No. 161

汎用インバータ FREQROL - A500 / F500シリーズ バージョンアップのお知らせ

平素より弊社汎用インバータをご愛顧賜り、厚く御礼申し上げます。
FREQROL - A500 / F500シリーズインバータにて、内蔵オプション取付時の接続信頼性向上および主回路の誤接続防止を図るためバージョンアップを実施致しますのでお知らせします。

(* 1) 内蔵オプション固定用つめを下記の位置に追加します。

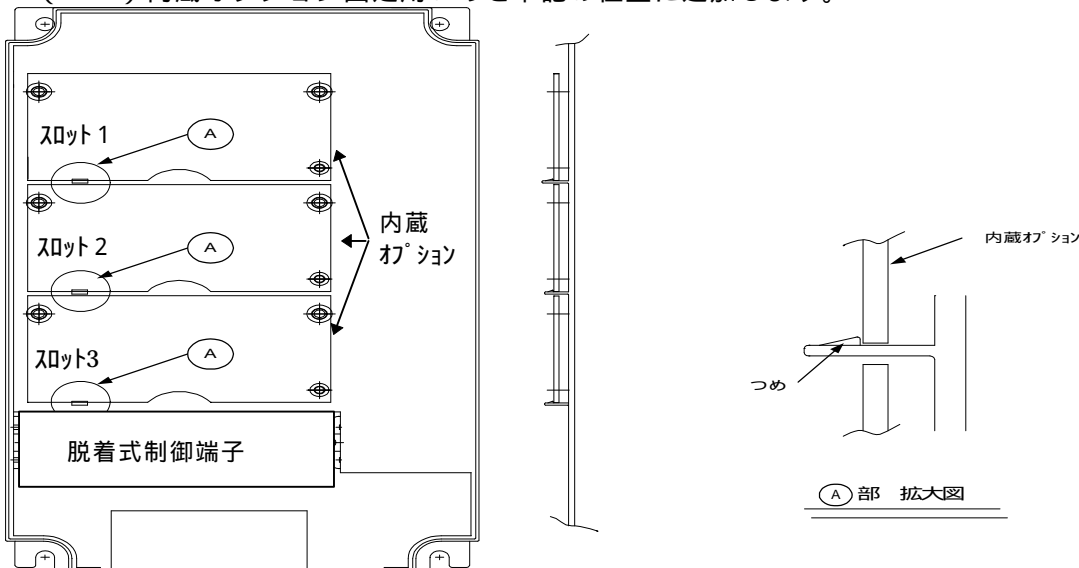
変更項目	変更内容	対象機種
1	内蔵オプション固定用つめの追加	・内蔵オプション取付位置の本体接続用コネクタ付近に固定用つめを追加します。(* 1)	FR-A520-0.4K ~ 55K FR-A540-0.4K ~ 55K FR-F520-0.75K ~ 55K FR-F540-0.75K ~ 55K
2	主回路端子の端子符号の表示変更	・端子符号"P" "P/+"、"N" "N/-"に変更します。 ・FR-A520-5.5K / 7.5K および FR-A540-5.5K / 7.5K に端子符号"PX"を追記します。	FR-A520-1.5K ~ 55K FR-A540-0.4K ~ 55K FR-F520-1.5K ~ 55K FR-F540-0.75K ~ 55K

注) スロット3に取付けられた通信オプションは、つめの取外しスペースがないため、オプションの取外しは脱着式制御端子台を外してから実施してください。
